ПРЕДМЕТ: Изменение конструкции кронштейна расширительного бачка гидроусилителя рулевого управления и звукоизоляционного кожуха моторного отсека.

ПРИМЕНИМОСТЬ: HINO 300 XZU7XX (широкая кабина), оборудованные двигателем N04.

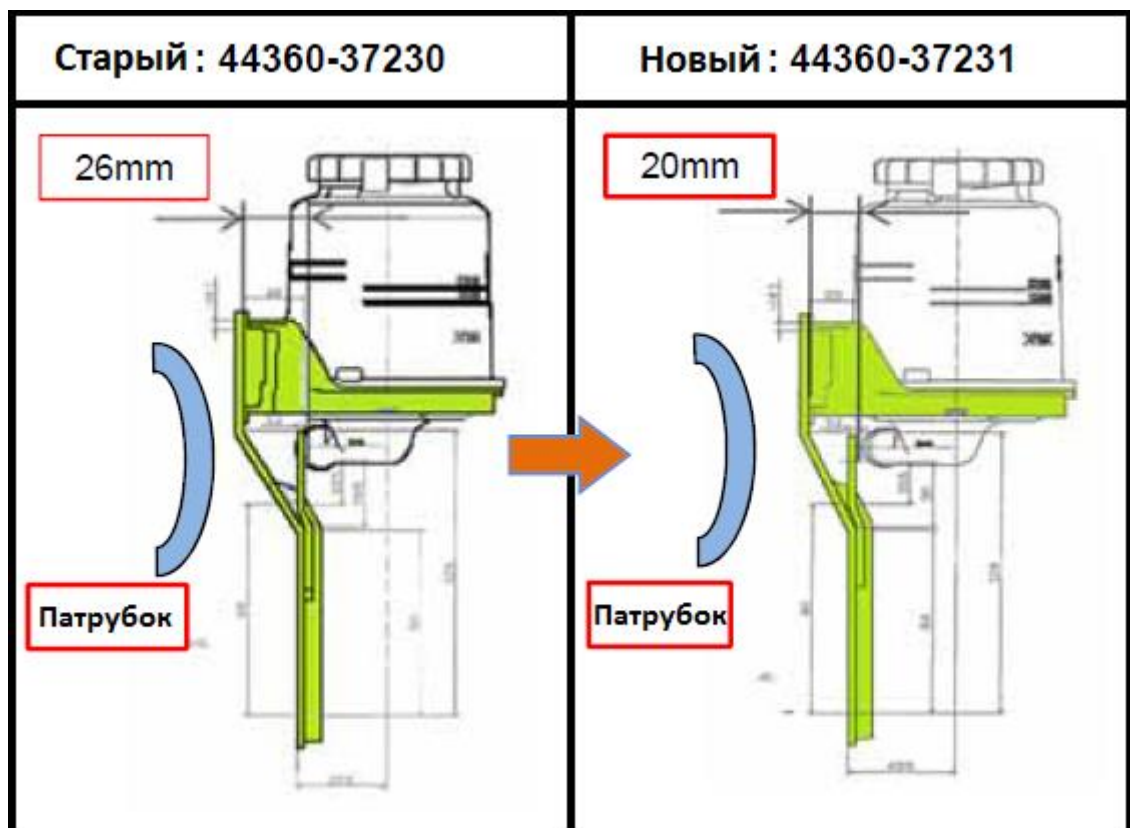
а) Изменена конструкция кронштейна расширительного бачка гидроусилителя рулевого управления.

Для предотвращения повреждения патрубка интеркуллера были произведены конструктивные доработки деталей.

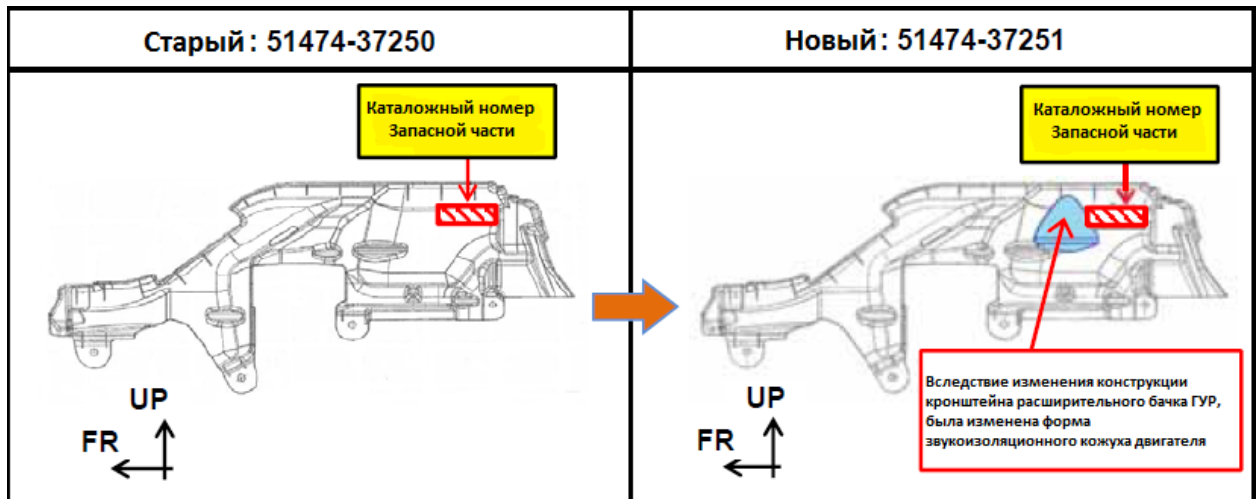
б) Изменена конструкция звукоизоляционного кожуха моторного отсека.
